**Avis délibéré sur le projet d'exploitation d'un entrepôt  
à Cernay-lès-Reims (51)  
de la société KS Groupe**

n°MRAe 2019APGE5

Nom du pétitionnaire	KS Groupe
Commune(s)	Cernay-lès-Reims
Département(s)	Marne
Objet de la demande	Demande d'autorisation environnementale relative à la construction d'un bâtiment à usage d'entreposage.
Date de saisine de l'Autorité Environnementale	20/11/18

Illustration 3: Incendie de trois cellules de stockage 2662 (plastiques)

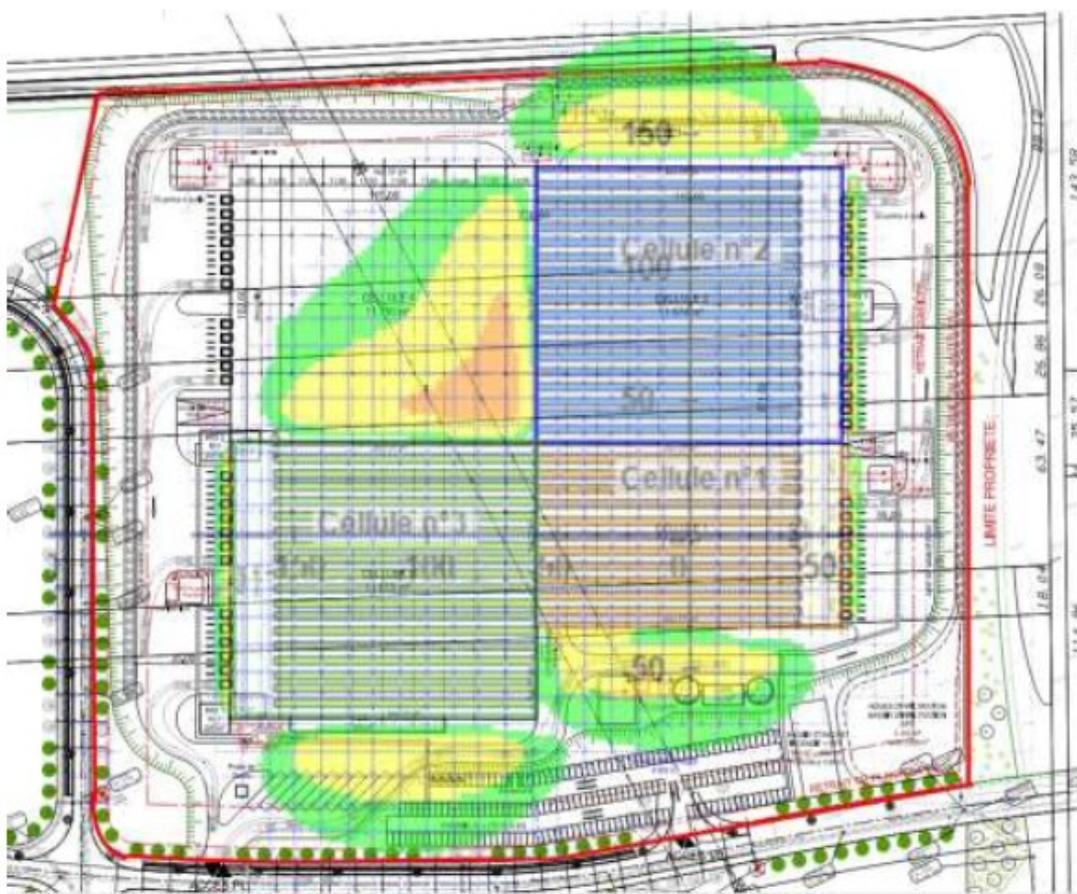
Le cas majorant identifié est l'incendie simultané de 3 cellules de stockage de matières plastiques

(voir ci-dessous). Aucun effet létal ne sort des limites de propriété (zones en jaune et orange du plan ci-après).

Une modélisation des flux thermiques a par ailleurs été réalisée. Elle indique cependant que des flux thermiques provoquant des effets irréversibles atteignent, en cas d'incendie de la cellule 1, une zone de pompage et un espace de stationnement des pompiers.

**L'Autorité environnementale recommande à l'exploitant de démontrer qu'en cas d'incendie de la cellule 1, les pompiers auront une zone adaptée pour la mise en place de leurs moyens de lutte contre l'incendie, à moins de 150 m du risque à défendre.**
